Kravanmeldelse - RfG

ENERGINET
Myndighedsenheden

Dato:
8. juli 2022

ANMELDELSE AF ÆNDRING AF RFG-KRAV (HØRINGSUDGAVE JULI 2022)

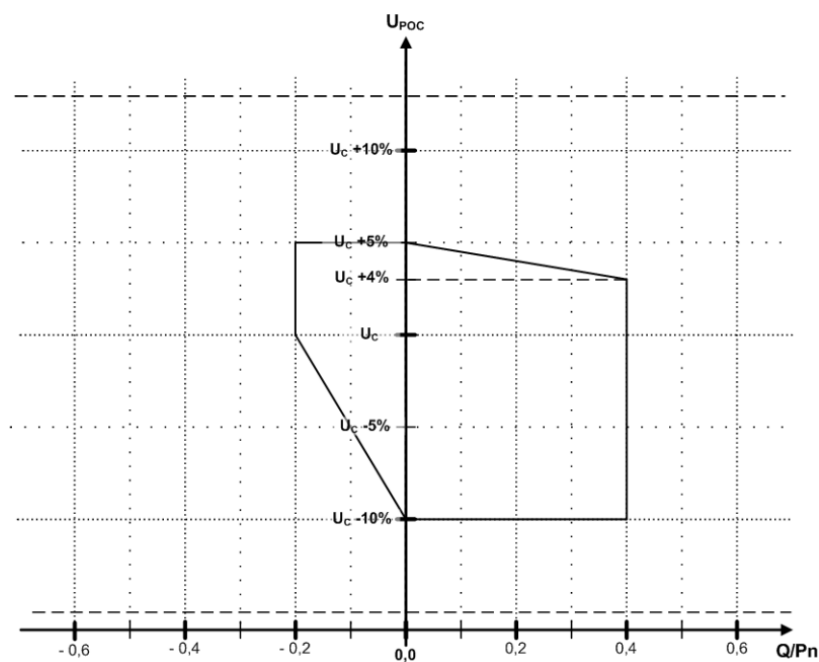
Det skal desuden bemærkes, at fast scan-filen for anlæg ≤ 25 MW også reduceres i forhold til det nuværende krav. Ændringen indebærer, at tiden før hændelsen reduceres fra 10 til 3 sekunder, så den samlede tidsserie repræsenterer tiden - 3 til + 60 sekunder med udgangspunkt i hændelsens starttidspunkt.

4.2 Anvendelse af U_c vs. 1 pu

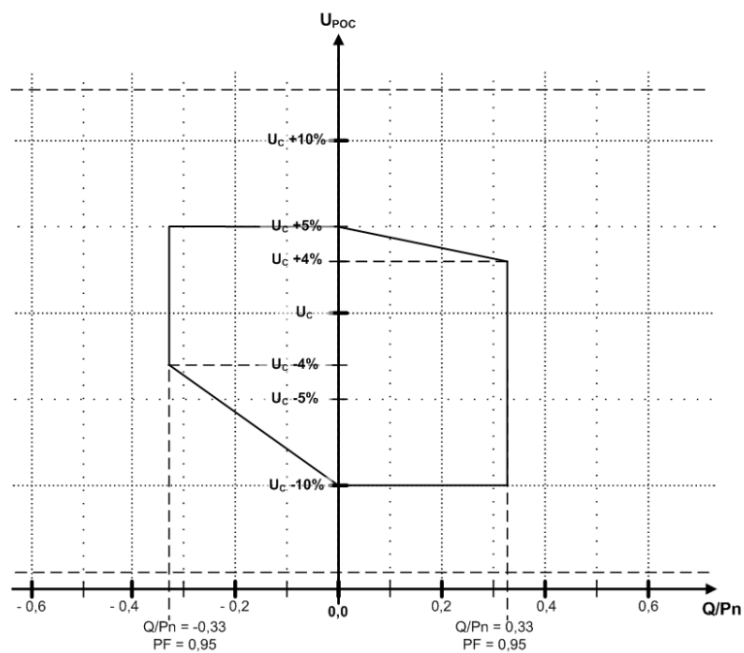
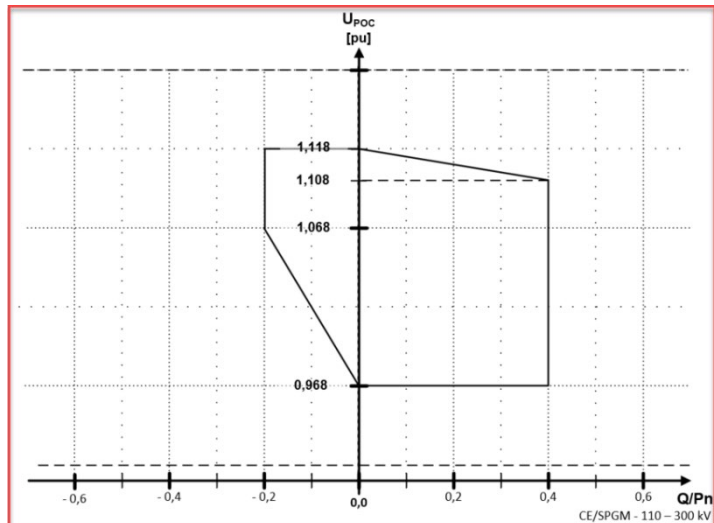
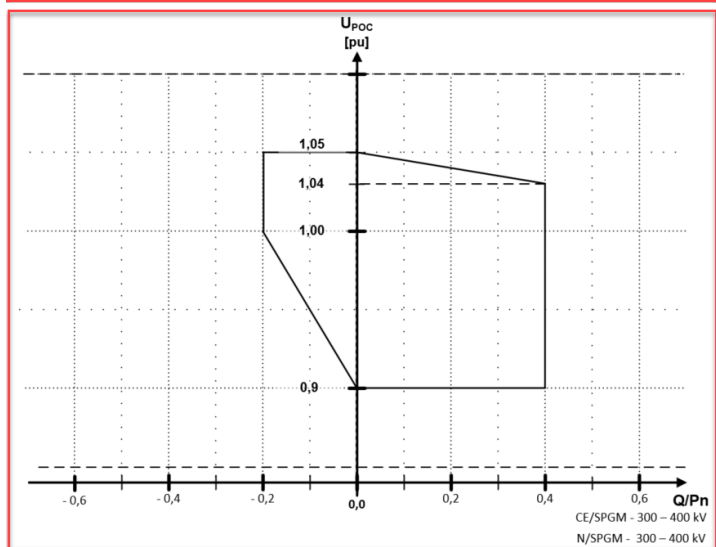
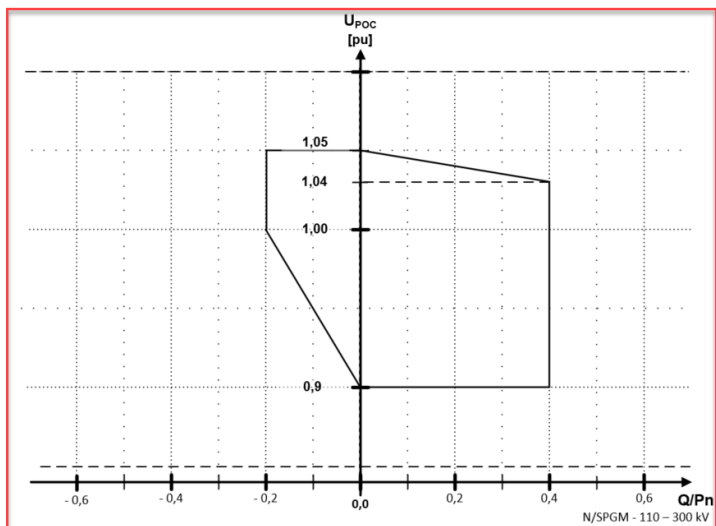
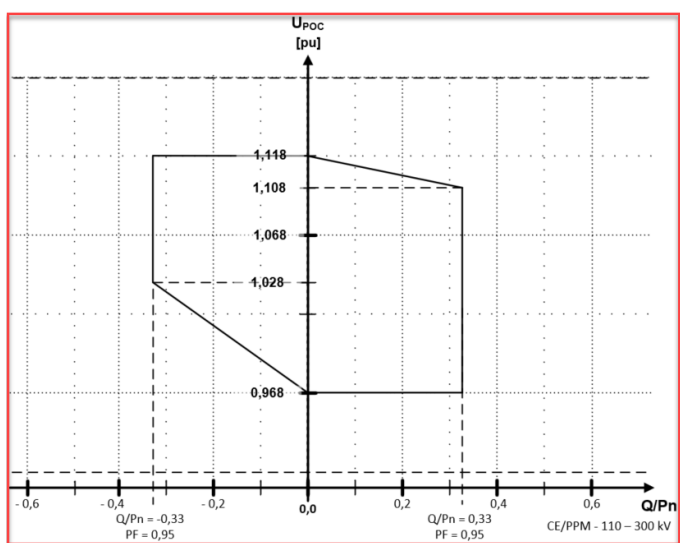
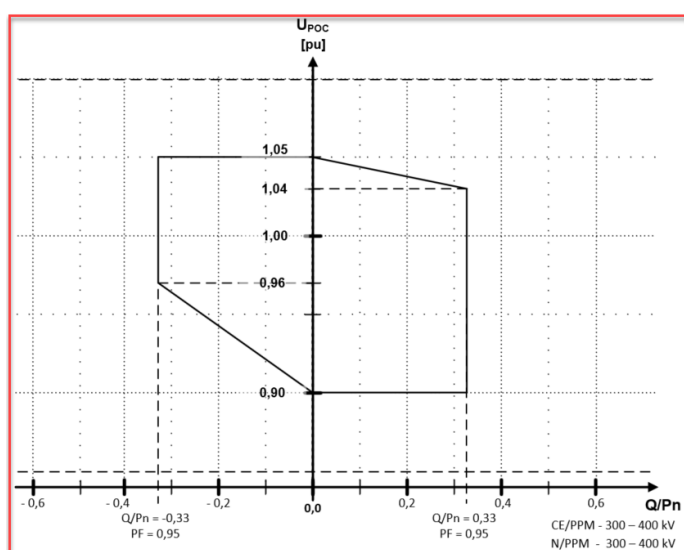
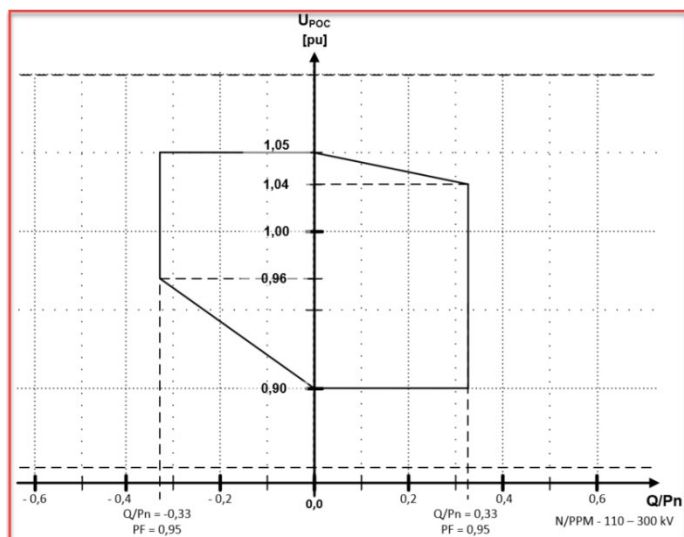
RfG Bilag 1.D (version 1 af 19-11-2018), U-QPn for SPGM:

RfG Bilag 1.D (version 1 af 19-11-2018), U-QPn for PPM:

Figurene under SPGM og PPM illustrer krav til reaktive egenskaber for CE/systemspændingerne.

U_c udskiftes med en specifik pu-værdi.

Energinet har erfaret, at der i nogle situationer kunne opstå misforståelser i forhold til kravet U_c , som endvidere også har givet anledning til u hensigtsmæssig og ukorrekt fortolkning og forståelse af kravet. Ændringen påvirker således ikke det funktionelle krav, men er af mere informativ karakter.

4.3 Rettet tekst i bilag 1 #1

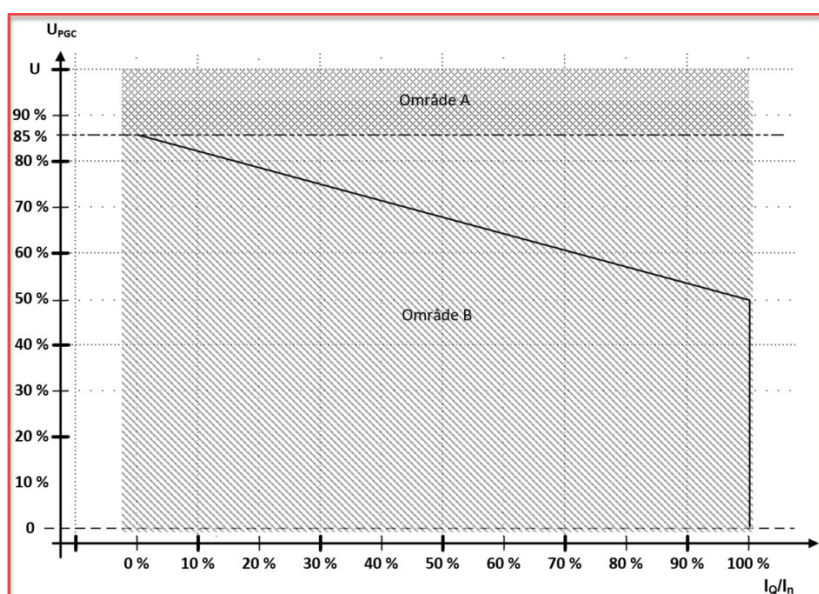
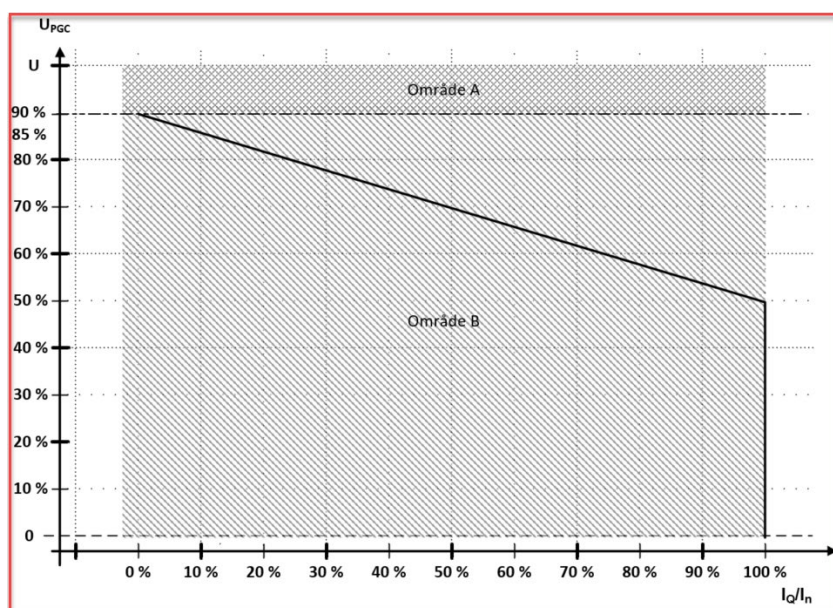
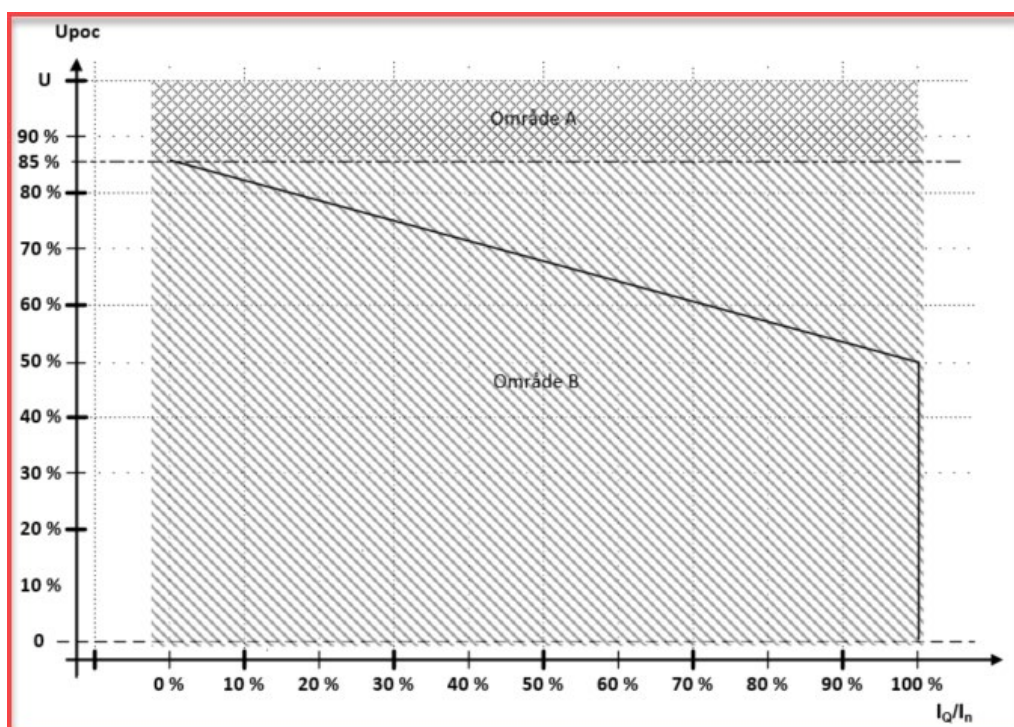
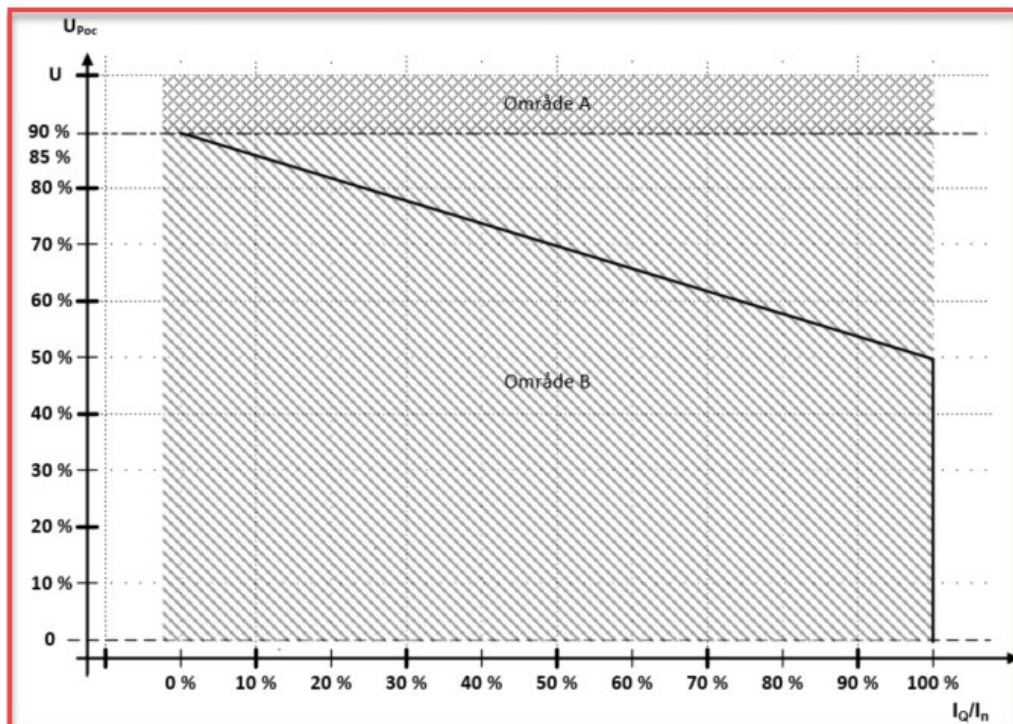
Reguleringen skal følge den relevante karakteristik angivet på de to figurer herunder, for hhv. CE og N, så den reaktive tillægsstrøm (synkronkomponenten) efter 100 ms følger karakteristikken med en tolerance på $\pm 20\%$. På figurerne herunder, hhv. CE og N angiver y-aksen den anvendte styrespænding for 50 Hz komponenten.

Præcisering af figurerne i teksten og spændingen på y-aksen i figurerne anses for en rimeligt simpel ændring, men gøres i et forsøg på at undgå misforståelse af kravet. I nogle tilfælde har det nuværende krav givet anledning til uhensigtsmæssig og ukorrekt fortolkning og forståelse af kravet. Ændringen påvirker således ikke det funktionelle krav, men er af mere informativ karakter.

Figurerne for henholdsvis CE og N konsekvensrettes således også med opdateret tekst for y-aksen.

Figur 1: OVFR-profil for transmissionstilsluttede generatorer samt distributionstilsluttede generatorer, type B, C og D.

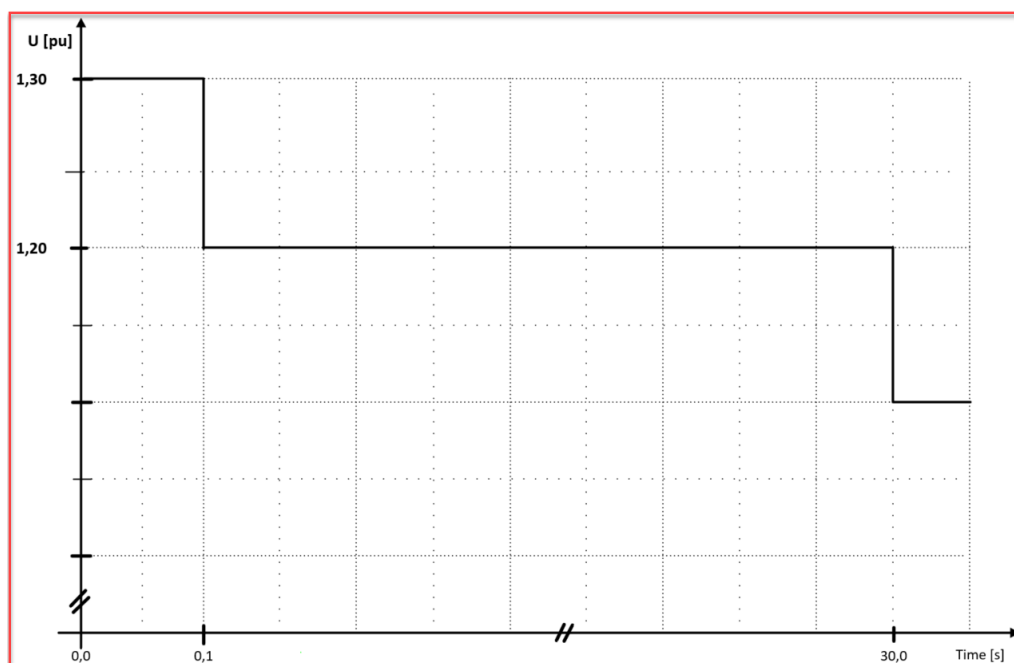
Produktionsanlægget skal forblive tilkoblet og i drift under spændingshændelsen.

Kravet til OVFR er gældende for symmetriske såvel usymmetriske spændingshændelser.

Den højeste fase-fase eller fase-jord spænding (effektivværdi) skal indgå i spændingsevalueringen.

Spænding og tid som definerer OVFR-profilen:

- 1,3 p.u. i 100 ms.
- 1,2 p.u. i 30 sek.

Med den accelererende tilslutning af VE-produktion i det samlede kollektive elforsyningssystem, ser Energinet det som nødvendigt at introducere OVFRT som et tilslutningskrav i denne revisionsperiode for derved reelt at opnå de nødvendige anlægsegenskaber inden for en acceptabel tidshorisont.

Kravet til OVFRT skal sikre, at produktionsanlæg af type B, C og D ikke bortkobler fra det kollektive elforsyningssystem i forbindelse med korte forløb, hvor systemspændingen kortvarigt er over den maksimalt tilladte driftsspænding.
